RIPRISTINO DERIVAZIONE IRRIGUA E NUOVO IMPIANTO IDROELETTRICO IN CORPO TRAVERSA SUL FIUME TANARO

ELABORATI INTEGRATIVI PROCEDURA DI V.I.A.

RELAZIONE DI SINTESI INTEGRAZIONI V.I.A. - MiC

1. RISCONTRO RICHIESTA CHIARIMENTI 34.43.01/6.4.1/2021

Figura 4 - Planimetria delle opere di connessione, in rosso la nuova linea in subalveo, in arancione la nuova linea interrata, in blu la linea aerea esistente che viene mantenuta, in rosa la linea esistente dove si prevede sostituzione dei pali

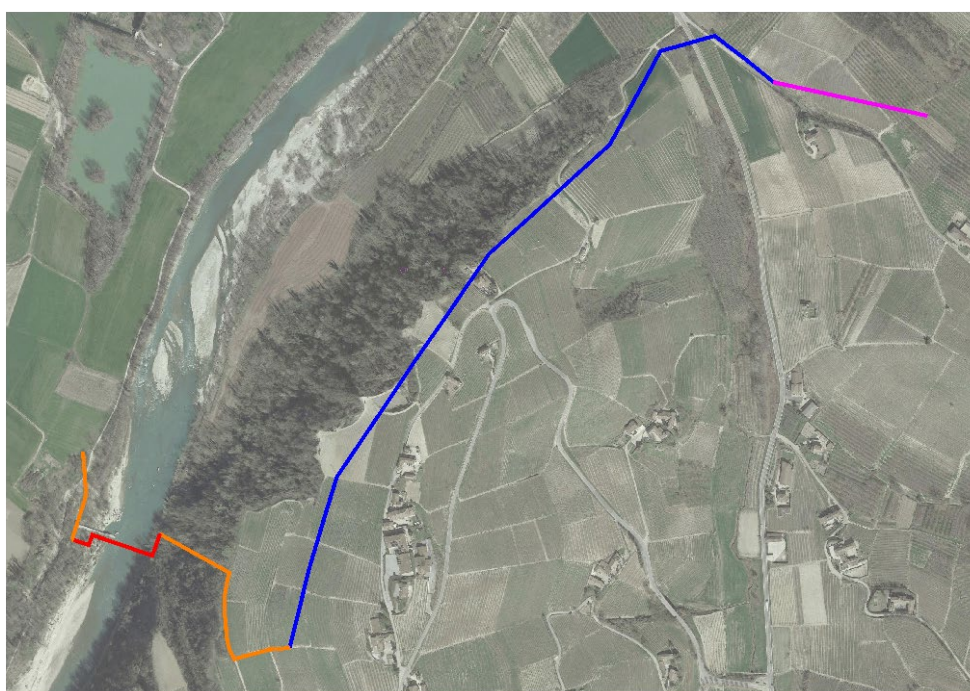
Per quanto concerne invece la realizzazione delle **opere accessorie** necessarie al collegamento dell'impianto idroelettrico con la rete esistente, questi coinvolge necessariamente l'area agricola vitivinicola del Barbaresco. In prima istanza il progetto di collegamento prevedeva il collegamento secondo una linea retta alla rete esistente, con il passaggio di una linea aerea sopra all'alveo e l'attraversamento dell'area boscata e di quella agricola secondo principio di economicità. In fase successiva all'analisi degli impatti e delle misure di mitigazione, sono state applicate le seguenti scelte migliorative, di seguito rappresentate: realizzazione della linea in subalveo in corrispondenza della traversa e realizzazione di una linea interrata in corrispondenza dell'area boscata e dell'area agricola su sedime di una strada interpoderale già esistente, come dimostrato dalla carta sotto riportata. Per quanto riguarda l'adeguamento della rete esistente, le lavorazioni previste sono inerenti alla sostituzione dei pali di sostegno e coinvolgeranno un ridotto tratto in area a nocciolo mentre i pali in area di vigneto rimarranno invariati perché già adeguati all'incremento di carico previsto.

Pertanto, le interferenze prodotte dalle opere di collegamento con la componente paesaggistica del sito UNESCO sono lo scavo per la posa della linea interrata in ambito boscato e sul sedime della strada interpoderale esistente e la sostituzione dei pali nell'area coltivata a nocciolo. Per quanto riguarda la prima, l'impatto è di carattere provvisorio e trascurabile, considerato che l'area boscata non costituisce valore caratterizzante il sito UNESCO e l'opera in oggetto non comporta la modifica permanente della morfologia del terreno e non incide sugli assetti vegetazionali, paesaggistici o percettivi.

Per quanto riguarda l'operazione di sostituzione dei pali, questa sarà realizzata adottando tutte le accortezze necessarie a non modificare, in fase di cantiere, la sistemazione agricola attuale, e rispetto alla tipologia di pali a sostituzione degli esistenti sono state adottate le soluzioni tecniche più adeguate a disposizione in grado di mantenere la coerenza in termini di materiali e colori rispetto al contesto.

Figura 19 - Aree oggetto di rinaturalizzazione con impianti a nuclei

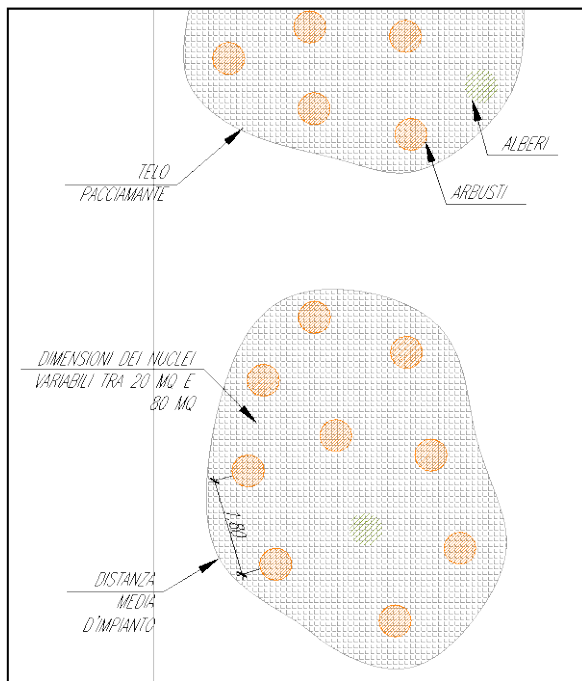
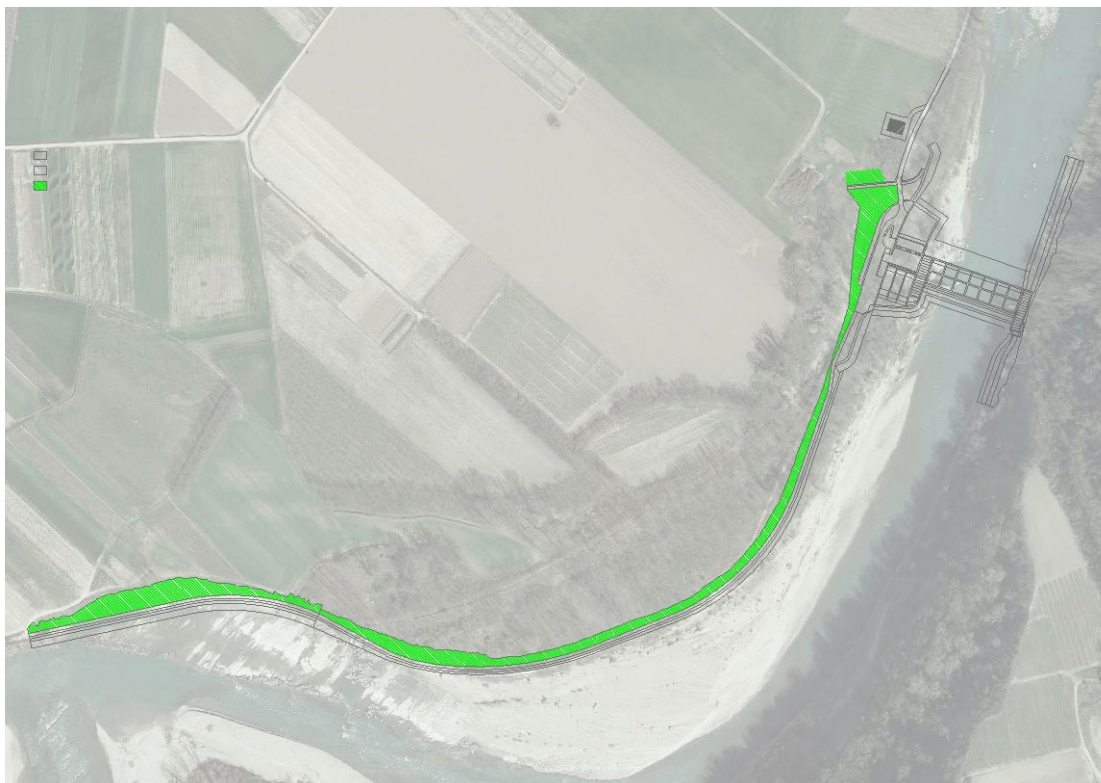
È stato effettuato un approfondimento circa la componente vegetazionale con apposita relazione forestale alla quale si rimanda per maggiori dettagli (vedi Elab. 4.5 "Relazione forestale" e la Tavola 4.6 "Planimetria delle opere a verde"). Di seguito si riporta una sintesi delle misure di mitigazione e delle opere a verde previste.

- Messa a dimora di specie arboree e arbustive a pronto effetto.

Figura 21 – Estratto della planimetria della connessione alla rete.

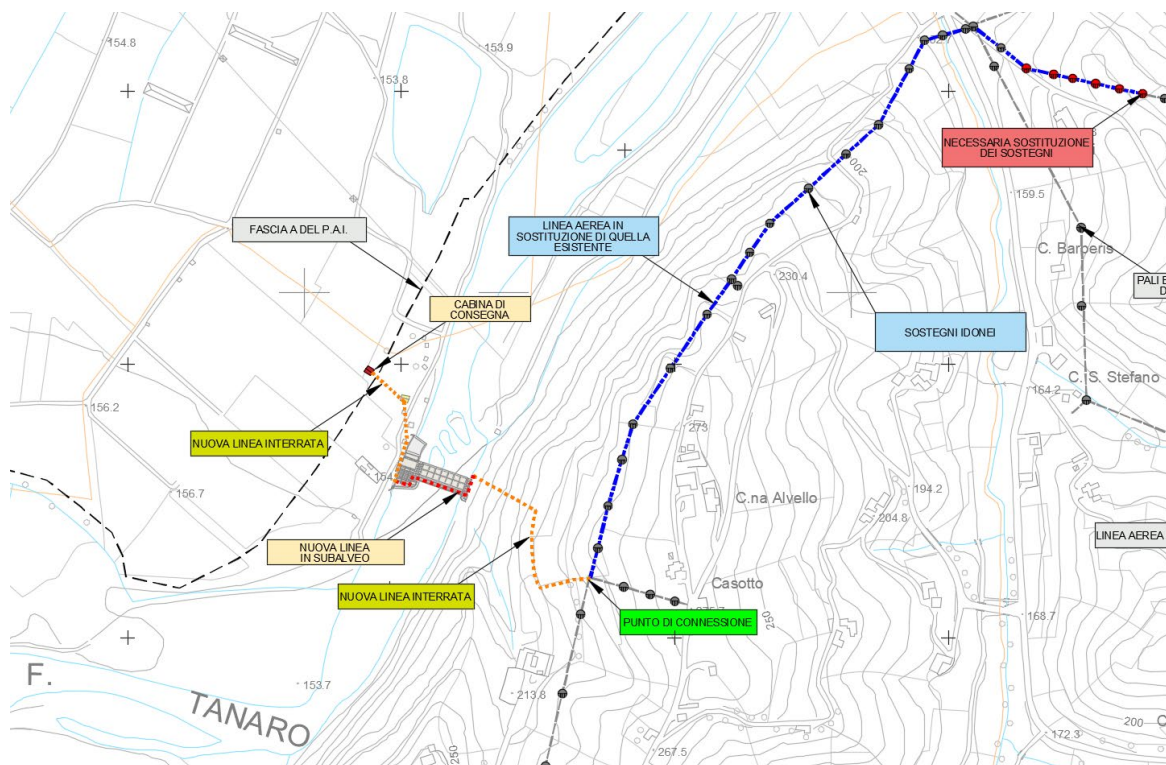
Il rilievo puntuale di posizione e altezze di tutto i supporti esistenti ha permesso di verificare che solamente i sei supporti a nord sono da sostituire, mentre tutto l'elettrodotto esistente risulta idoneo in termini di altezza e tipologia di supporti anche considerando il nuovo cavo aereo. Ne consegue che NON vi sarà alcun nuovo elettrodotto, poiché quello previsto per l'attraversamento del F. Tanaro è stato sostituito, nella richiesta di modifica del preventivo di connessione, con il passaggio in subalveo in corrispondenza della traversa in progetto.

Una ulteriore modifica al preventivo originario consiste nello spostamento della cabina/locale tecnico all'esterno della Fascia A, come da indicazioni dell'Autorità Idraulica espresse con parere

Il tracciato di connessione, a seguito della prima modifica richiesta e approvata dal Gestore e della seconda modifica richiesta dall'Autorità idraulica ancora in fase di iter, è costituito dalla nuova linea interrata dalla cabina al punto di connessione, con passaggio Tanaro in subalveo. Una volta immessa la corrente prodotta sarà necessario adeguare l'elettrodotto ESISTENTE mediante la sostituzione del cavo per 1,6 km e la sostituzione di soli 6 supporti.

Figura 25 - Aree oggetto di rinaturalizzazione con impianti a nuclei

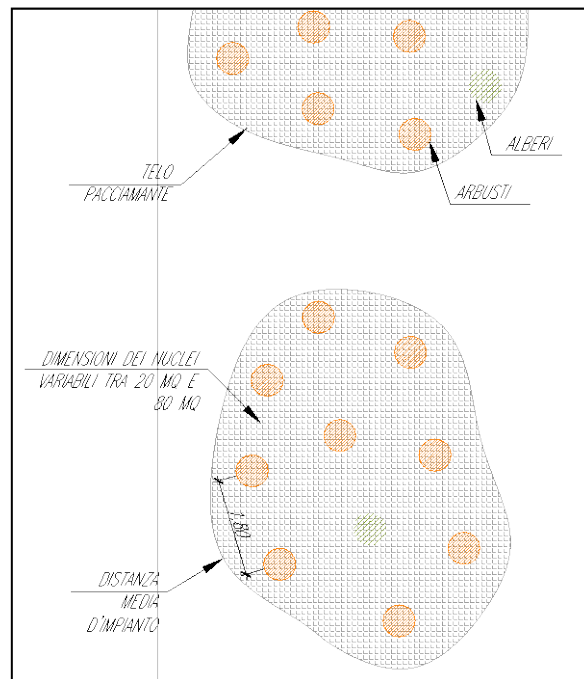
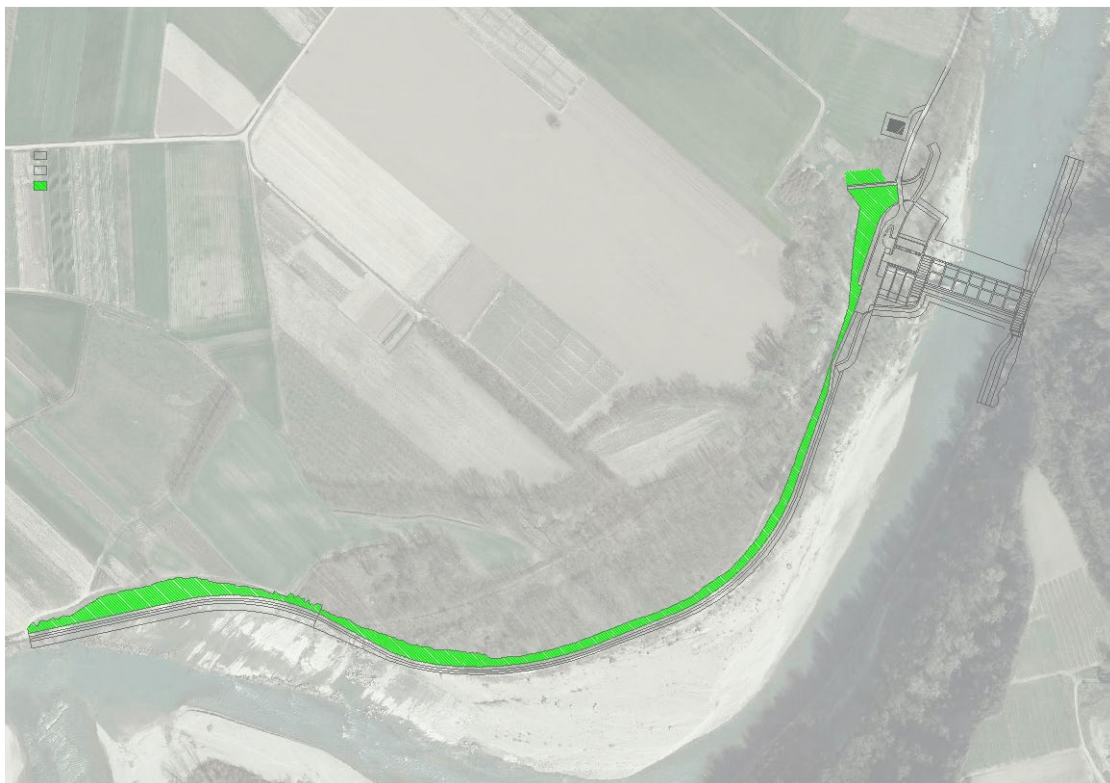
È stato integrato l'Elab. 2.22 "Locale tecnico e cabina di consegna: pianta, sezioni e prospetti" con dettagli circa le caratteristiche tecniche, materiche e cromatiche che si prevedono per l'edificio, inoltre, come evidenziato al punto 1.2.2 il progetto della connessione elettrica è stato modificato e pertanto ora non si prevede il tracciato aereo, ma bensì in subalveo nel corpo della traversa. Le opere in alveo saranno sommerse anche per la minima regolazione dell'impianto e non si sono previste particolari specifiche per i materiali che le costituiscono (attualmente le opere sono in c.a.). Tuttavia si resta a disposizione per eventuali richieste e/o prescrizioni da parte degli Enti circa la possibilità di prevedere ricoprimenti o altro.

In corrispondenza dei piazzali e delle piste di accesso si prevede uno strato di pavimentazione drenante eco-compatibile su misto granulare anidro per fondazioni stradali. Infine è stato effettuato un approfondimento circa la componente vegetazionale con apposita relazione forestale alla quale si rimanda per maggiori dettagli (vedi Elab. 4.5 "Relazione forestale" e la Tavola 4.6 "Planimetria delle opere a verde"). Di seguito si riporta una sintesi delle misure di mitigazione e delle opere a verde previste.

- Messa a dimora di specie arboree e arbustive a pronto effetto.
